**Yttrande avseende vattenverksamhet på
fastigheten Solsjöbodane 1:7 i Bengtsfors kommun**

Yttrande över Vattentjänstplan i Bengtsfors kommun

- DMN anser att kommunen behöver förtydliga hur urvalet av områden för bedömning har gjorts, bl a framgår inte om Länsstyrelsens GIS-analys av potentiella 6 §-områden finns med som underlag.

Bild 1. Norra Grean. Område markerat med cerise utgörs av Länsstyrelsens GIS-analys. De två områdena inringde med blått är föreslagna LIS-områden och det blått skrafferade området är befintlig VO för vatten.

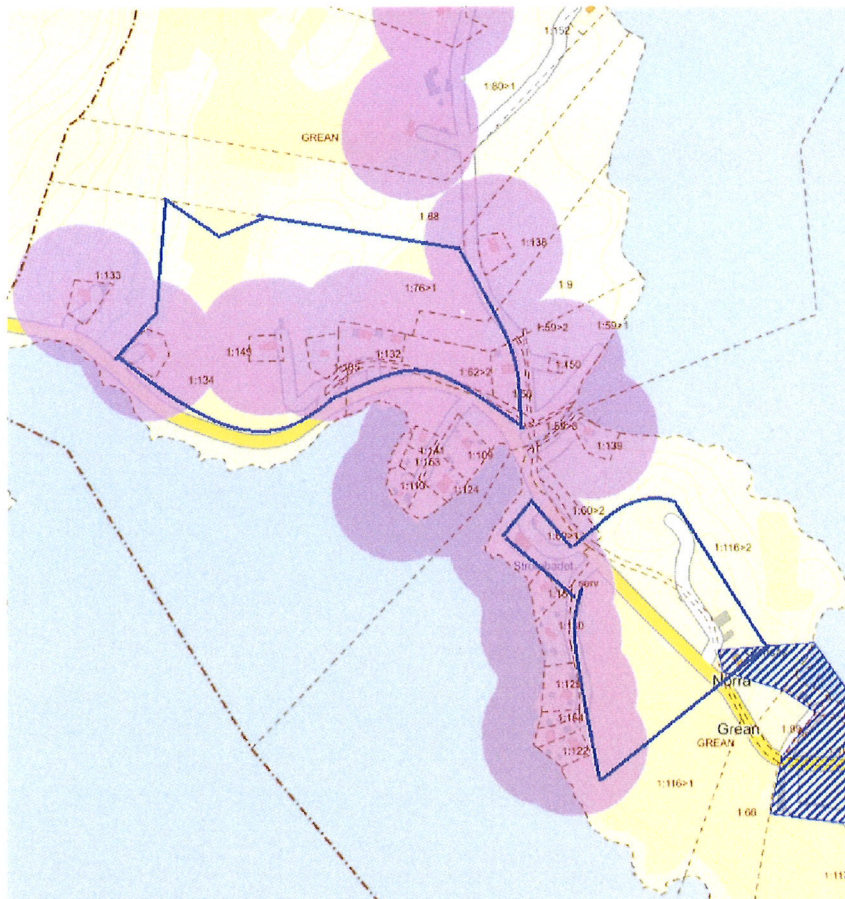
- Greaströmmen (Norra Grean): Av Länsstyrelsens GIS-analys framgår området på båda sidor av greaströmen som potentiellt 6 §-område, med totalt 23 hus. I kommunens LIS-plan har två LIS-områden pekats ut. Det framgår inte hur många hus som skulle kunna byggas inom de två områdena. Enligt bilaga 1 till Bengtsfors kommuns VA-plan, bör avloppsfrågan utredas och kommunal vattenförsörjning råda. Då 12 fastigheter med permanentbostäder, samt en verksamhet (Strömbadet) ligger i omedelbar anslutning till vatten, samt ytterligare ett 10-tal hus i närhet av vattnet, och då samtliga fastigheter har begränsade förutsättningar för god markbaserad rening, menar DMN att det föreligger stor risk för negativ påverkan på vattenkvaliteten; större delen av området ligger också inom sekundär skyddszon i föreslaget till nya vattenskyddsföreskrifter för Greans VSO. Av VA-planens bilaga 1 framgår att avloppsfrågan behöver utredas, främst med hänsyn till dricksvattentäkten. DMN menar att området ska klassas som ett utbyggnadsområde och att datum för utbyggnad ska planeras inom 5 år.

Bild ? Röd skraffering innebär VO för vatten och avlopp och beige färg är detaljplanlagt område, samt blått inringat område är utpekade som LIS-område.

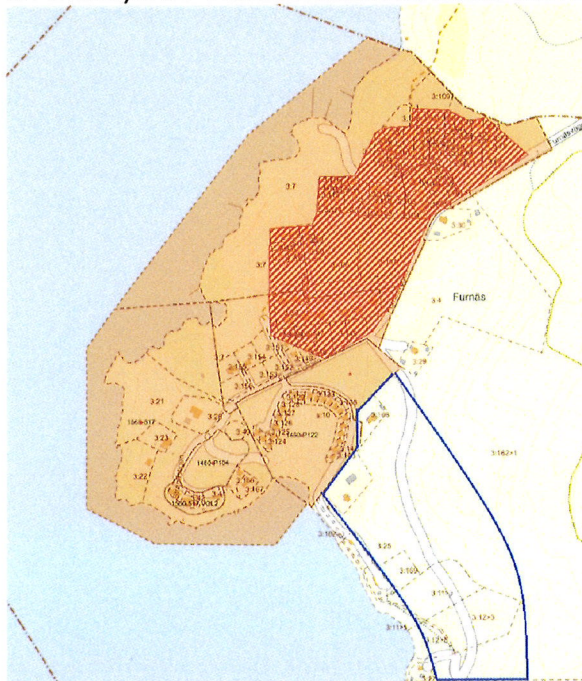
- **Furnäs:** I huvudsak verkar fastigheter inom DP-område vara anslutna till kommunalt VA, men omfattas ej av VO (enligt DMEK:s kartsikt), vilket de bör omfattas av. Flera fastigheter ligger också i omedelbar anslutning till VO eller till DP-område. Området utgörs av ett relativt stort antal hus och ligger i omedelbar anslutning till ytvatten och dessutom med en badplats inom området och ytterligare en badplats (Greans Camping) samt ett vattenskyddsområde ca 1,5 km nedströms. DMN menar att det förefaller osannolikt att sakförhållandena skiljer sig på ett så väsentligt vis jämfört med intilliggande fastigheter att en annan bedömning avseende behovet av VA skulle föreligga och att det därmed föreligger ett tydligt kommunalt ansvar avseende huvudmannaskapet för VA. Om LIS-området, som enligt LIS-planen kan rymma 10-20 permanent- eller fritidshus, kvarstår i kommande bearbetning av LIS-planen, så behöver även detta beaktas i bedömningen av områdets VA-försörjning. DMN menar att kommunen därför dels behöver klassa området i vattentjänstplanen och dels göra en översyn av Verksamhetsområdets utbredning.
